（仮称）徳島鳴門風力発電事業
環境影響評価方法書
補足説明資料

令和 6 年 8 月

東急不動産株式会社

風力部会 補足説明資料 目次

図 10(1) 希少猛禽類調査 定点観察 視野範囲 (全地点)

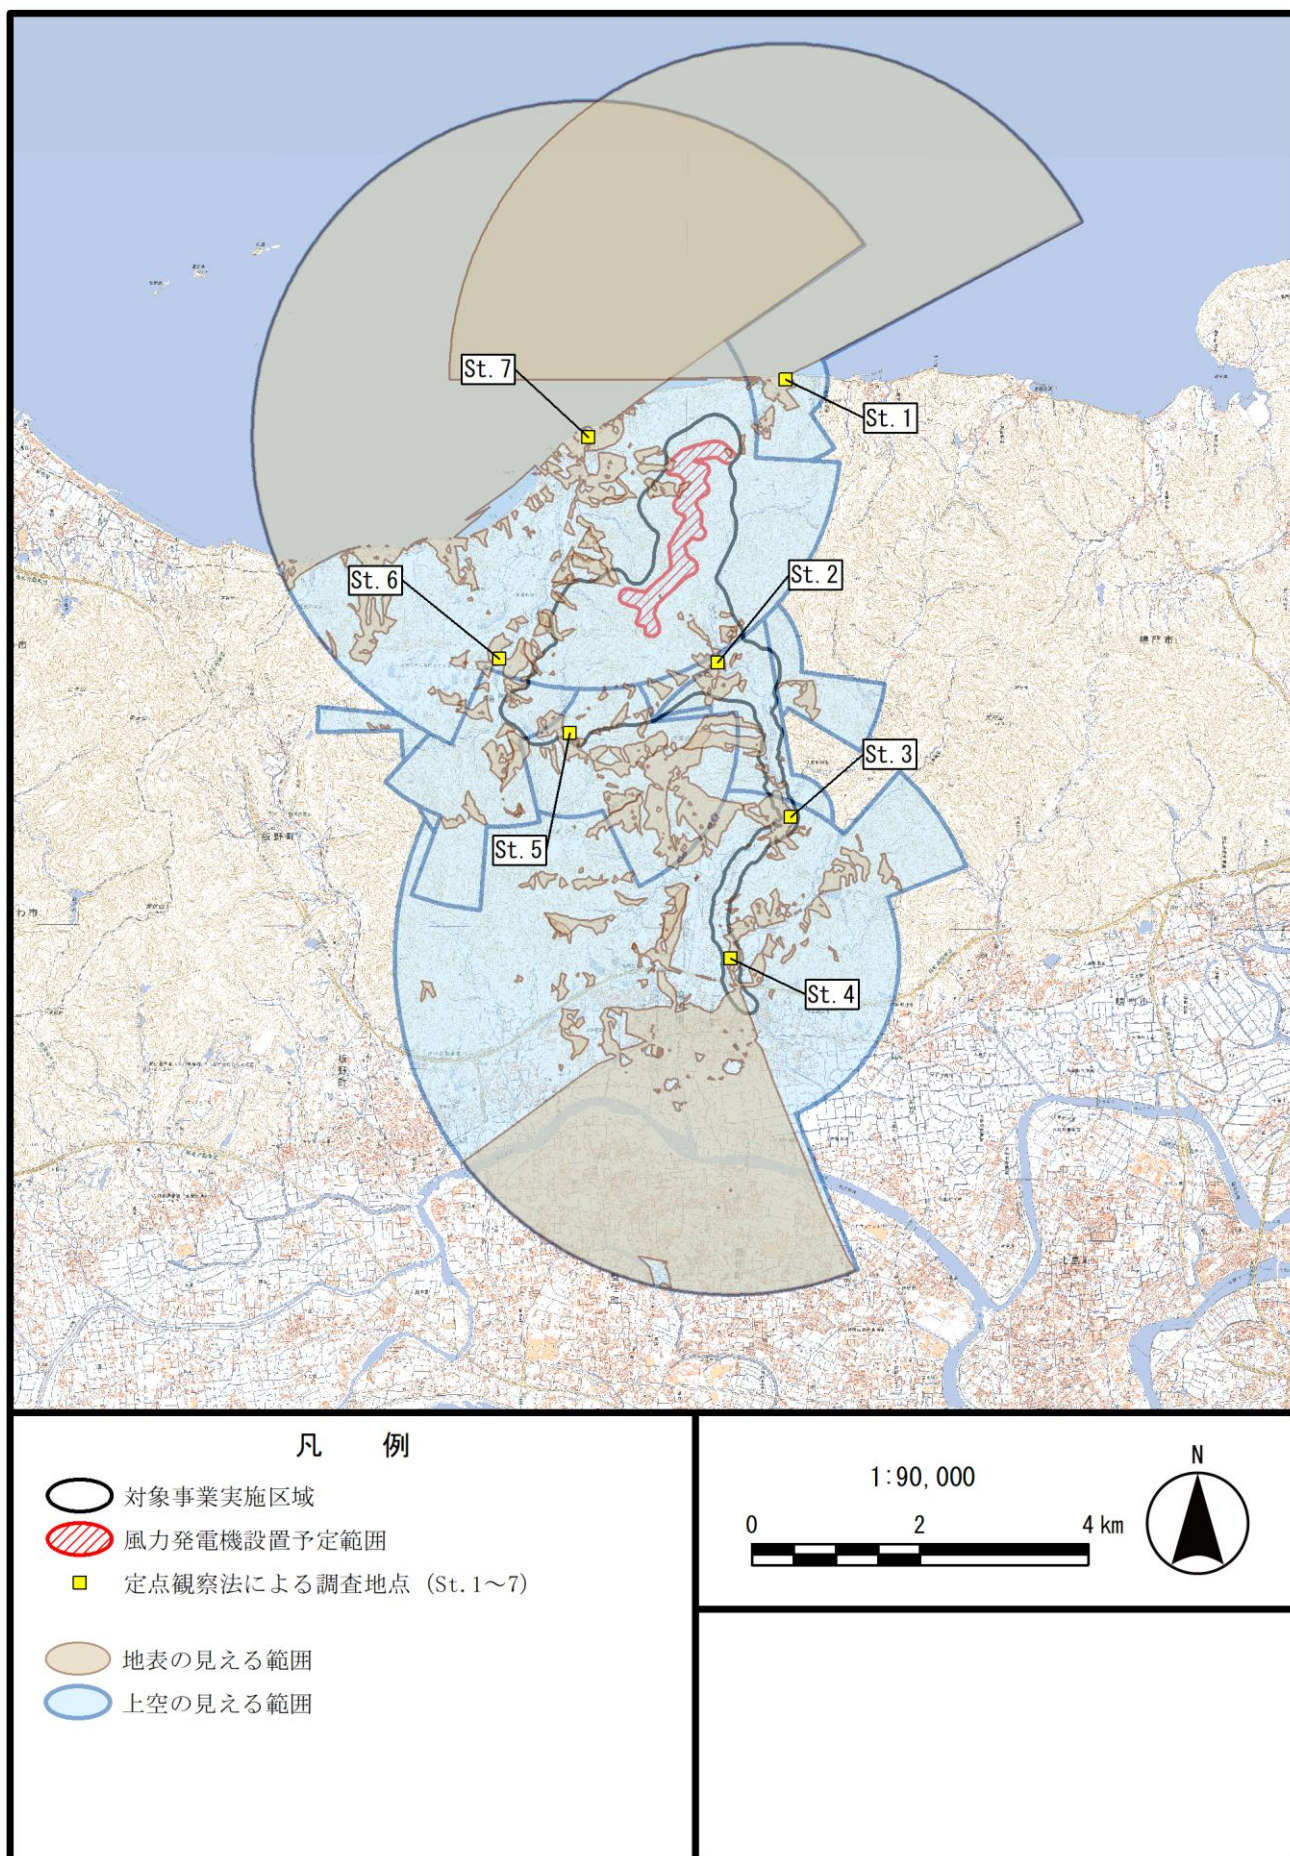
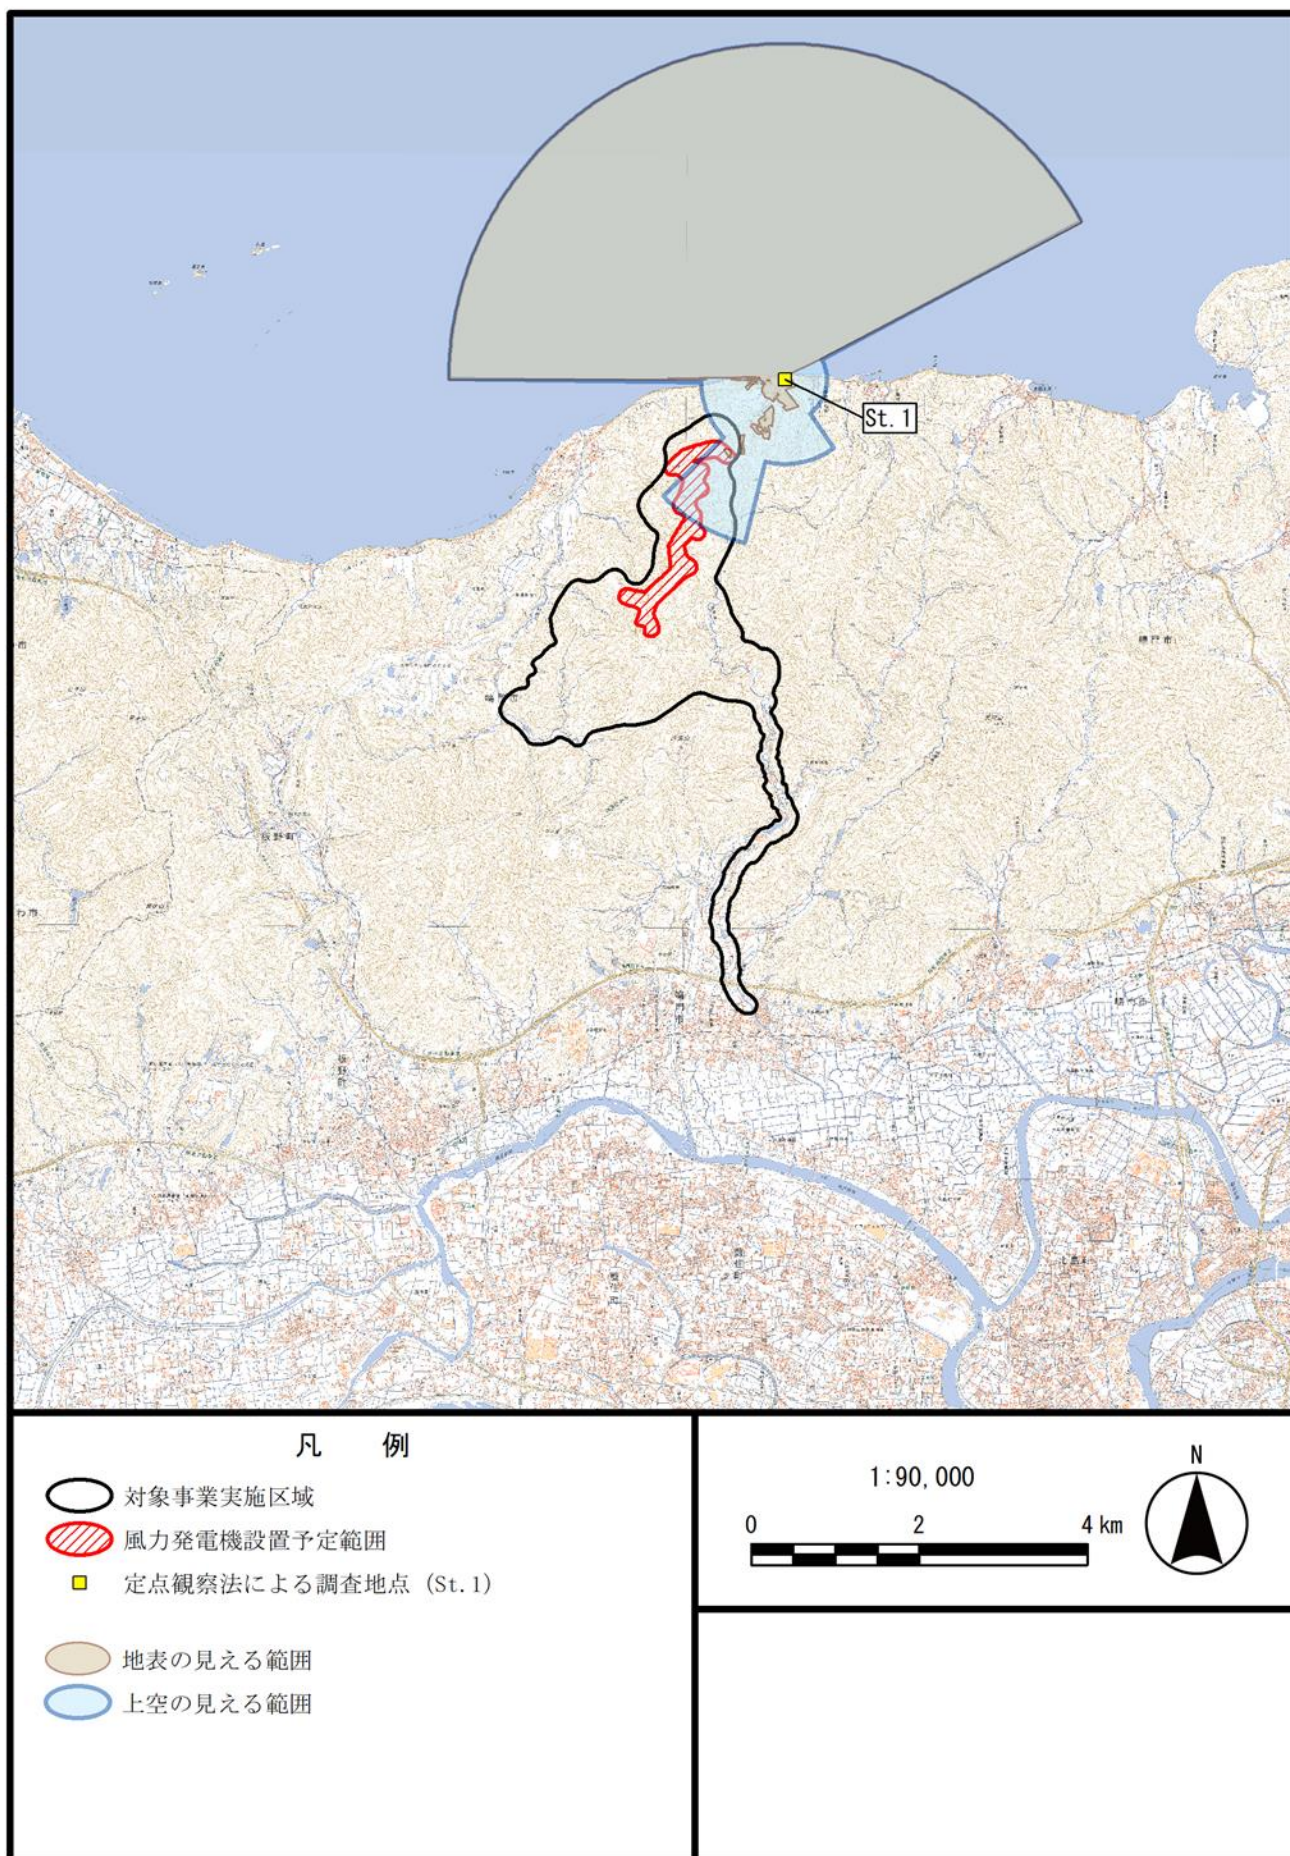
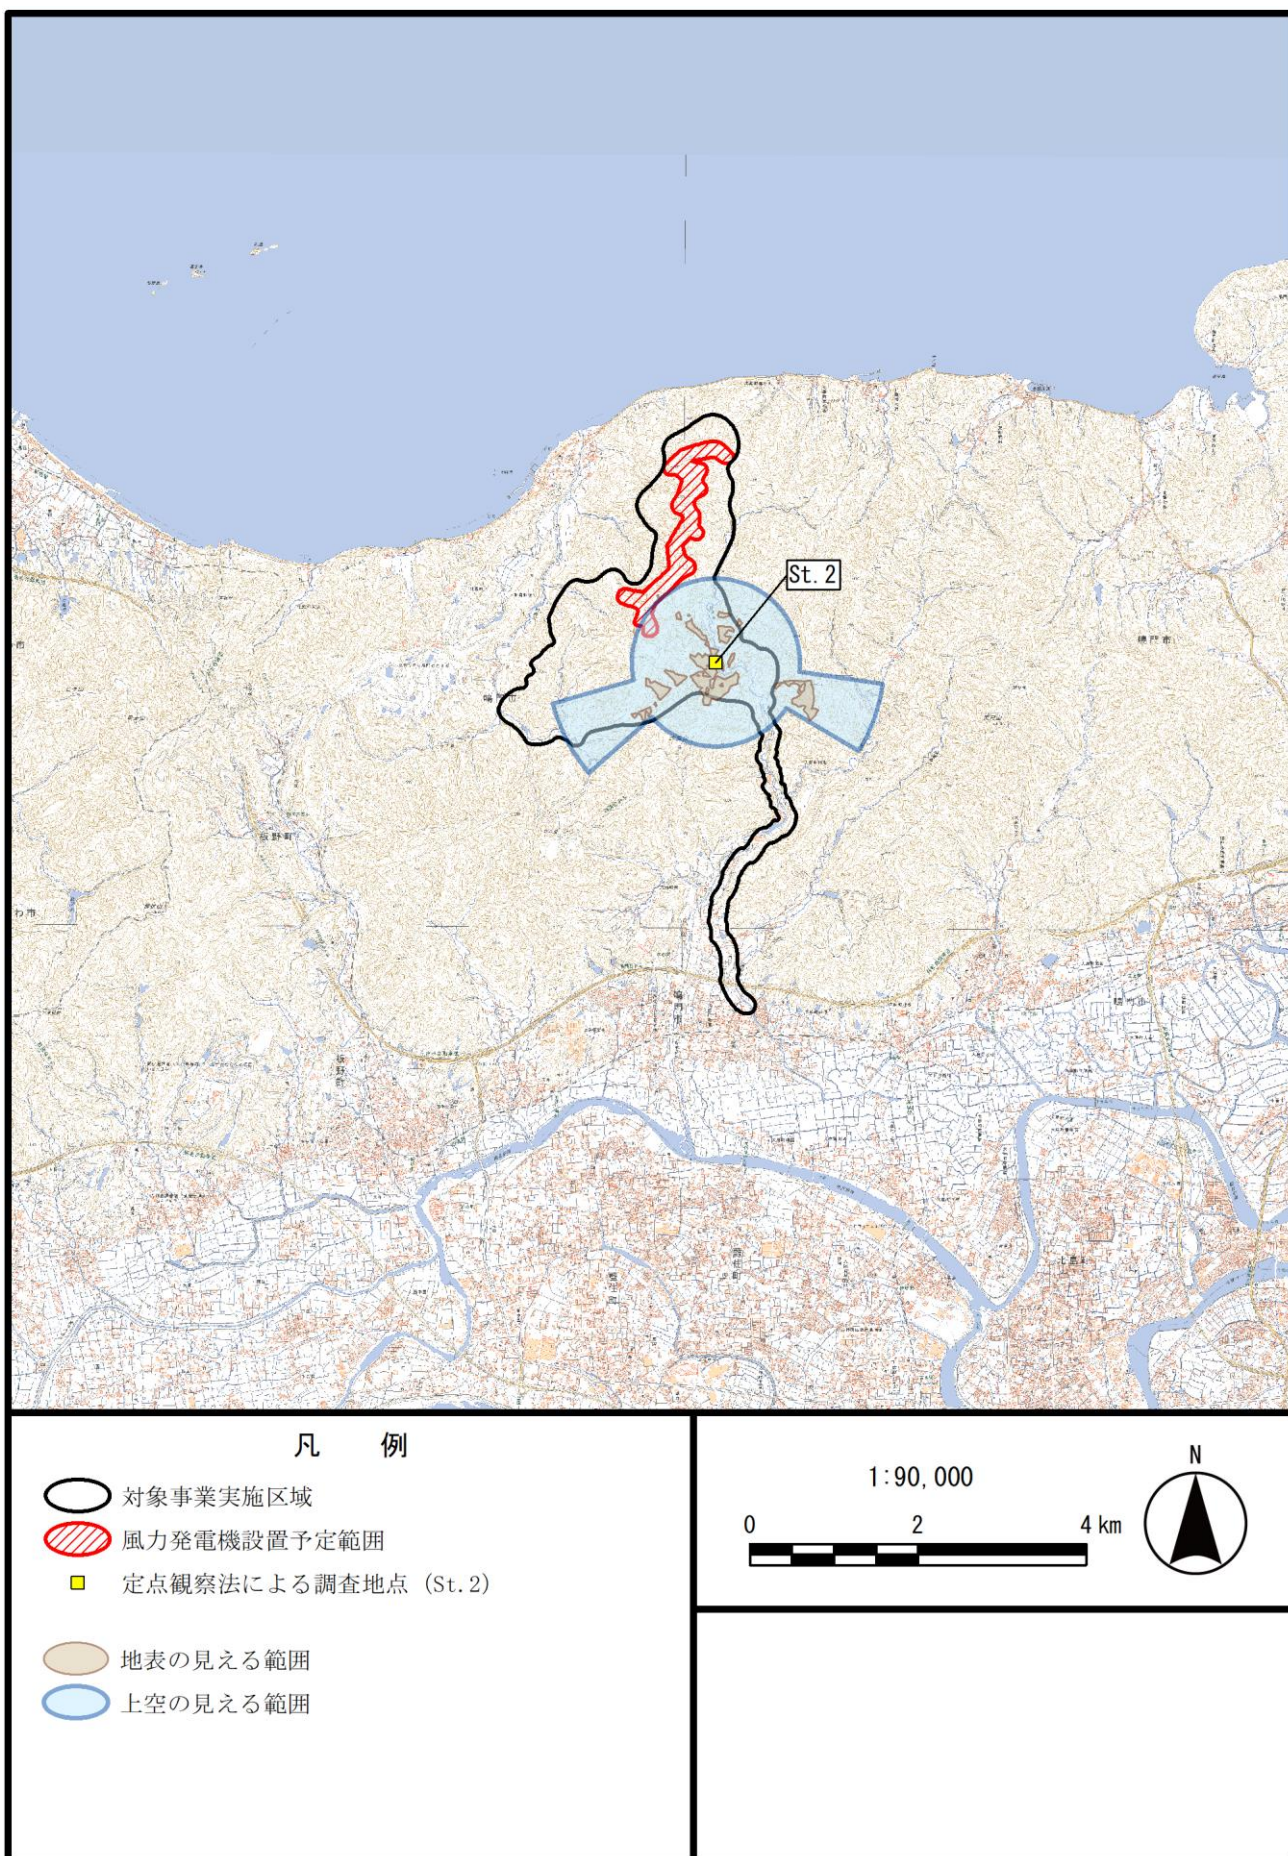
鳥類調査(重要な種(猛禽類等)、渡り鳥)をポイントセンサス法で行う場合、調査地点からの可視範囲が示されているか。

鳥類調査のうち、猛禽類調査地点からの可視範囲を図 10 に、渡り鳥調査地点の可視範囲を図 11 にお示します。
